DODATEK Č. 1 K SMLOUVĚ O DÍLO „III/12920 Litohošť – most ev. č. 12920-2“

Číslo smlouvy objednatele: 98/2019/D2/VZMR/PE/M

Název a evidenční číslo Stavby: D18003-III/12920 Litoňov - most ev. č. 12920-2

Věc: Zdůvodnění ZBV č. 02 – Osazení silničního zábradlí**Stavba: III/12920 Litohošť – most ev. č. 12920-2**

TECHNICKÁ ZPRÁVA

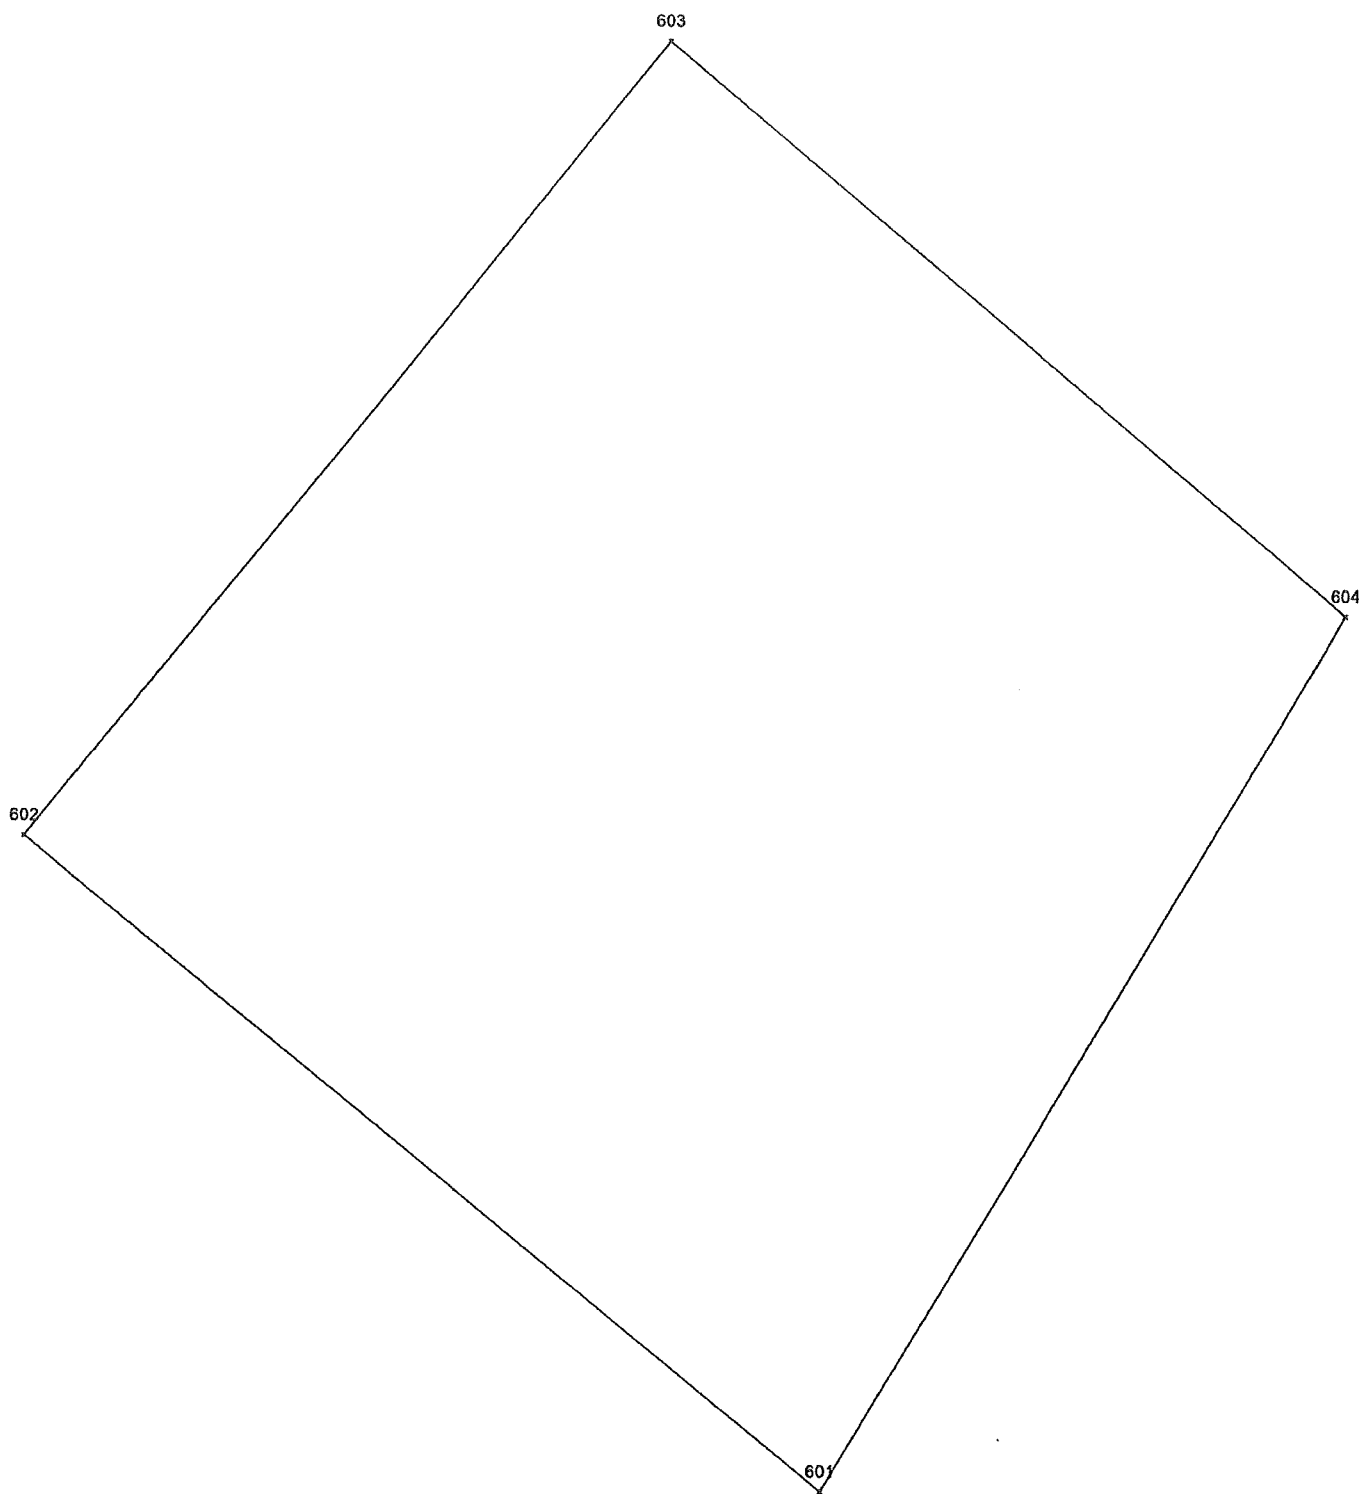
Po prohlídce základové spáry geotechnikem zhotovitele bylo zjištěno, v základové spáře byly zastíženy materiály charakteru jílu až písčitého jílu, šedohnědé tuhé až měkké konzistence, které nesplní požadavek projektu na únosnost na navržené základové spáře. Spára je navíc v kontaktu s hladinou spodní vody, která zaplavuje výkop a mění konsistenční stav zemín ve spáře. Pro zlepšení únosnosti homogenizaci materiálu aktivní spáře je navržena výměna neúnosných zemín vhodným materiálem charakteru šterku frakce 32-63 do mocnosti 1 m tak aby bylo dosaženo požadované únosnosti v základové spáře. Výkop sanace viz samostatný zápis geodeta. Přílohou zápisu geotechnika v stavebním deníku a přiložená fotka.

Vícepráce: Zásyp pod základy z kameniva (pol. 21)

Předmět dodávky: Zaměření skutečné sanace podloží na stavbě mostu III/12920 Litohošť – most ev.č. 12920 - 2 v k.ú. Litohošť – sanace pod komunikací

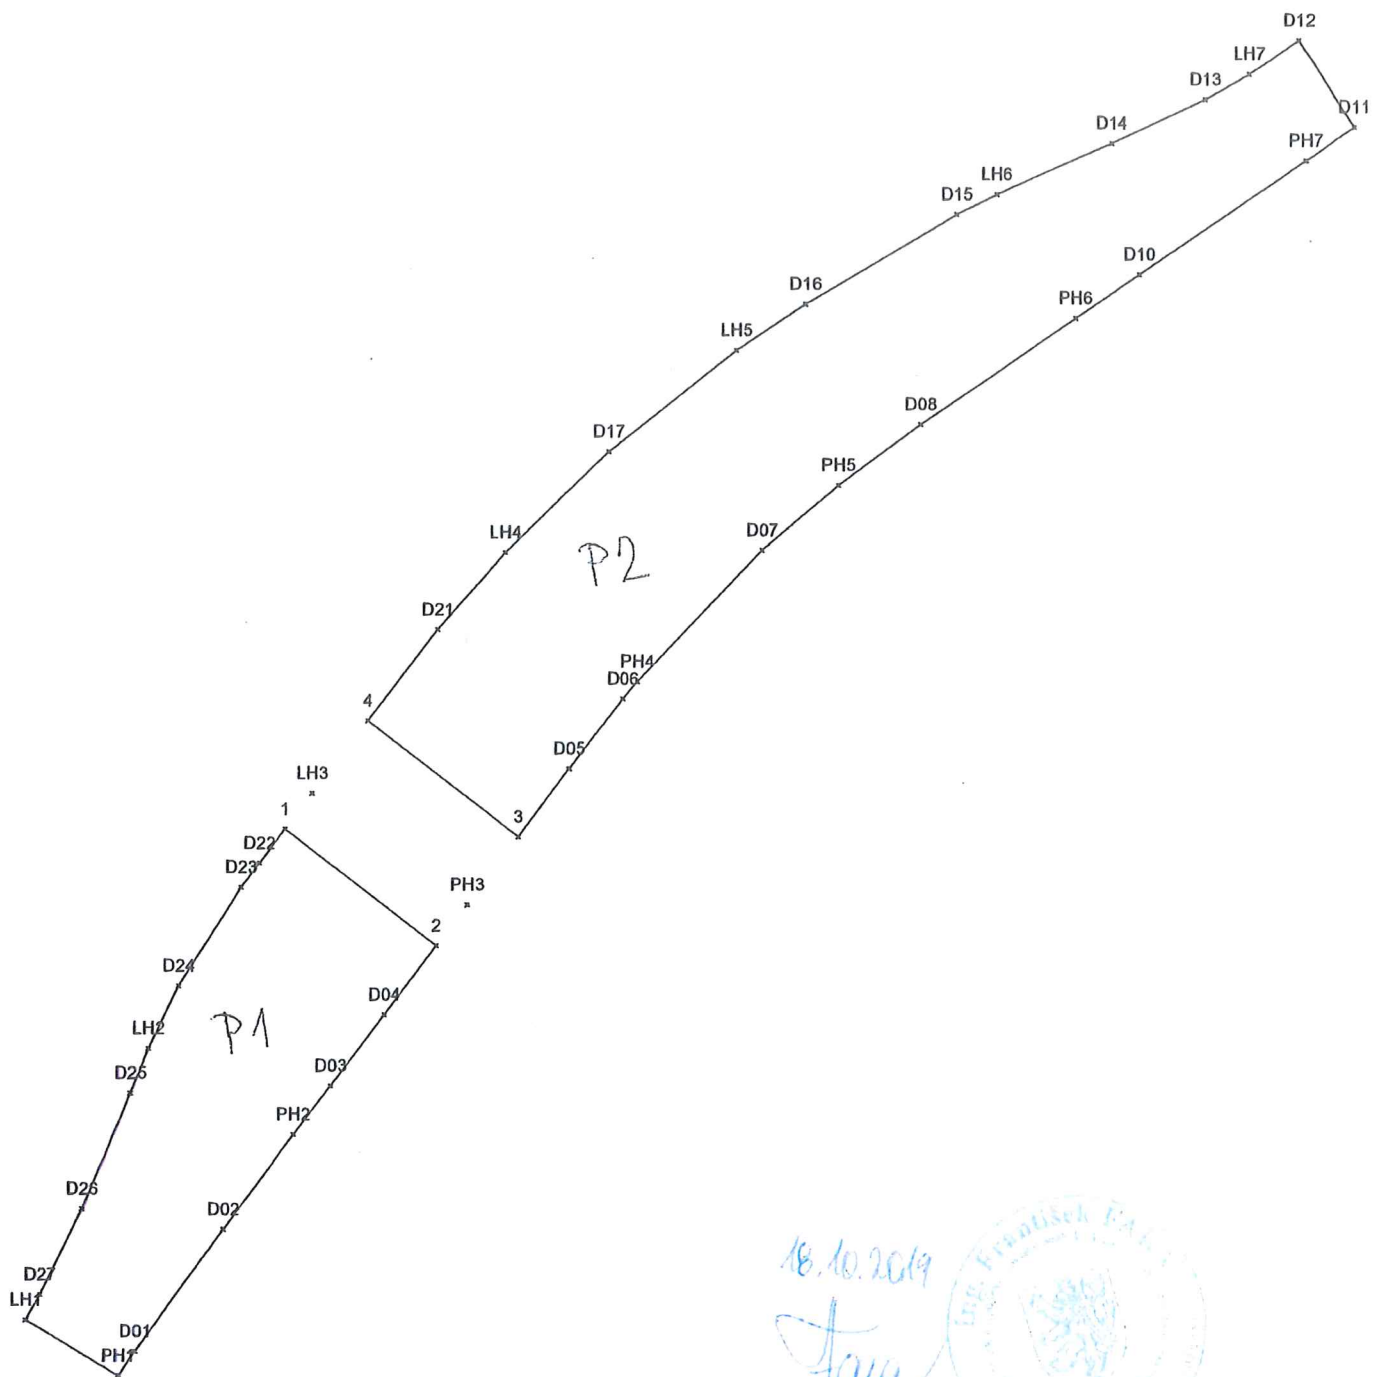
Na základě objednávky bylo provedeno geodetické zaměření skutečného provedení sanace podloží na stavbě mostu ev.č. 12920 - 2 v k.ú. Litohošť. Sanace byla zaměřena dle skutečné polohy v terénu. U dodavatele je objednávka vedená pod číslem zakázky 1043/2019.
